Fragen – Antworten zur LB-VI06

Abbildung 2: Abrechnungssicht des Bau-AN

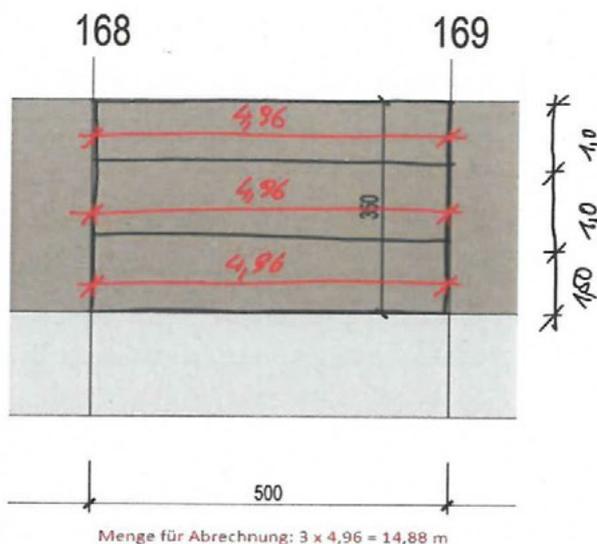
Der AN ist der Meinung, dass zur Abrechnung die summierte horizontale Länge der drei eingebauten Teilelemente, also $3 \times (5,0 \text{ m} - 0,02 \text{ m} - 0,02 \text{ m})$, heranzuziehen ist, da dies seiner Meinung nach im Langtext genauso beschrieben ist und andere Asfinag Ausschreibungen (siehe Beilage A Seite 265) dies auch genauso handhaben. Wenn der AG nur 1 x die Feldlänge verrechnet haben will, benötigt dies eine Z-Position mit zus. Anmerkung im Langtext wie in Beilage B ersichtlich.

FRAGE: Welche Länge ist für die Abrechnung der Standard-LB-Position 420342B heranzuziehen?

Bezüglich Ihrer Abrechnungsabfrage weisen wir auf die authentische Interpretation zur LB-VI06 auf unserer Homepage hin, welche mit folgendem LINK downloadbar ist.

<http://www.fsv.at/publikationen/rvsintshow.aspx?ID=d21bc21f-2455-4299-8539-f0ce2f225f00>

Diese wurde am 06.12.2022 veröffentlicht.

Abbildung 3: Abrechnungssicht des AG/der ÖBA

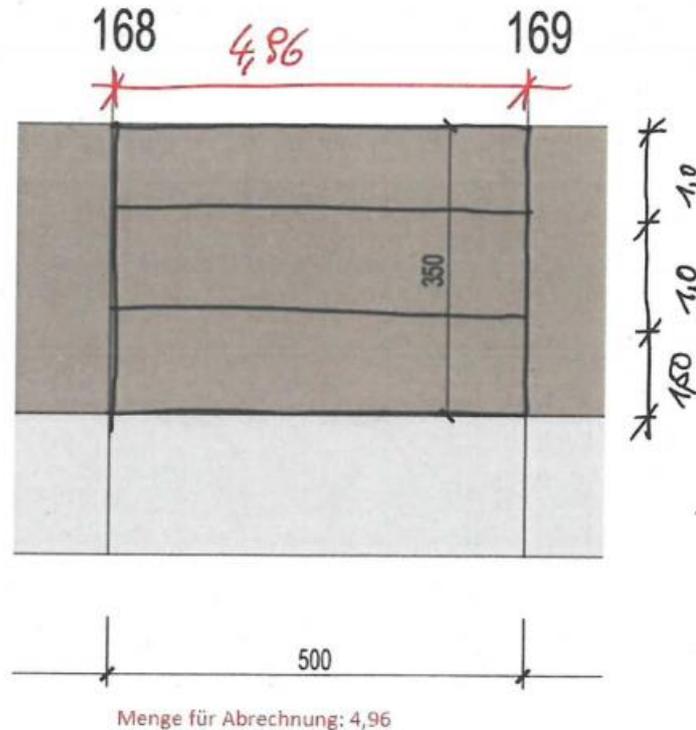
Der AG/die ÖBA sind der Meinung, dass zur Abrechnung nur die einmalige horizontale Länge eines Wandelementes zwischen den zwei Stehern - also (5,0 m - 0,02 m - 0,02 m) - heranzuziehen ist, unabhängig davon, wie viele Teilelemente vom AN eingebaut werden.
